Ministerio  
de Energía y Minas

## **INFORME FINAL DE EVALUACIÓN N° 527-2021-MINEM- DGAAH/DEAH**

**Asunto** : Informe Final de Evaluación del "*Plan de Rehabilitación del Sitio Impactado S0114 (Sitio 14)*" presentado por PROFONANPE.

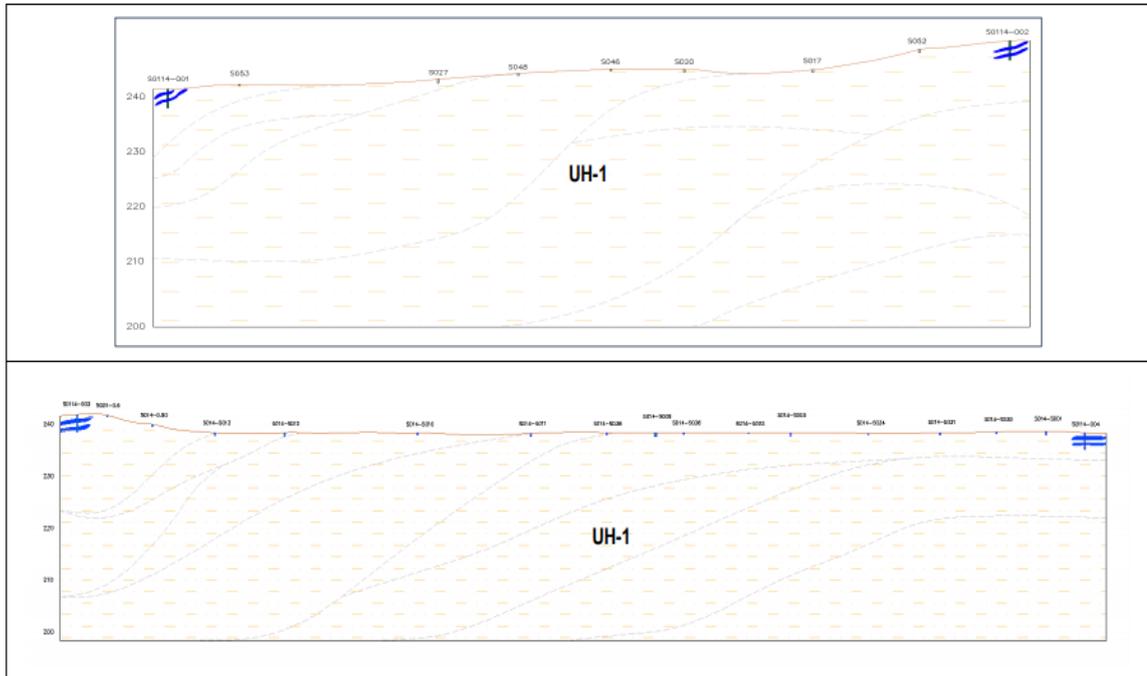
*La consultora presenta una modificación del ítem 2.2.2 Hidrogeología, el cual se ha desarrollado considerando información secundaria (Plan de Abandono del Ex Lote 1-AB, Pluspetrol, 2019), según lo dispuesto en la R.M. N° 108-2020-MINAM.*

*La consultora indica que la información presentada para responder a la observación N° 6, se encuentra en el marco de lo señalado por la mencionada Resolución Ministerial. Sin embargo, no indica el sustento respectivo para dicha afirmación ni indica como la información del tipo regional presentada, sería suficiente para definir o interpolar parámetros como la porosidad, transmisividad y coeficiente de almacenamiento. Asimismo, tampoco indica la existencia de estudios en campo que sustenten la no existencia de una dirección de flujo.*

*Conclusión: La observación N° 06 se considera NO ABSUELTA.”*

De acuerdo a lo expuesto en la Observación N° 06, el MINAM solicitó que se sustente la representatividad de la información secundaria utilizada para definir o interpolar las características hidrogeológicas del Sitio S0114 (tales como porosidad, permeabilidad, transmisividad, coeficiente de almacenamiento y dirección de flujo). Al respecto, de la revisión de la información presentada por PROFONANPE y de la información obrante en el Expediente, se verifica lo siguiente:

- Se presentó el Ítem 2.2.2 - "*Hidrogeología*" del PR del Sitio S0114 modificado, en el cual se indicó que se descarta la presencia de niveles freáticos en los 35 – 40 metros de profundidad evaluados en el Sitio S0114, conforme los resultados de las evaluaciones realizadas en campo, tales como: las cuatro (4) secciones tomográficas con un alcance de 35 metros de profundidad, los cuatro (4) piezómetros instalados hasta 2.10 metros de profundidad y los cincuenta y cinco (55) sondeos de calidad de suelo realizados hasta 4.80 metros de profundidad.

- Adicionalmente, es importante indicar que la descripción hidrogeológica presentada en la modificación del Ítem 2.2.2 –“Hidrogeología” ha sido evaluada y validada por la Autoridad Nacional de Agua, la cual, en su condición del ente rector y máxima autoridad<sup>28</sup>, técnico normativo del Sistema Nacional de Gestión de los Recursos Hídricos<sup>29</sup>, dio por absueltas las Observaciones N° 1 y N° 8 del Informe Técnico N° 0053-2021-ANA-DCERH en lo referido al componente hidrogeológico del PR del Sitio S0114<sup>30</sup> y, en función a ello, emitió la opinión técnica favorable.
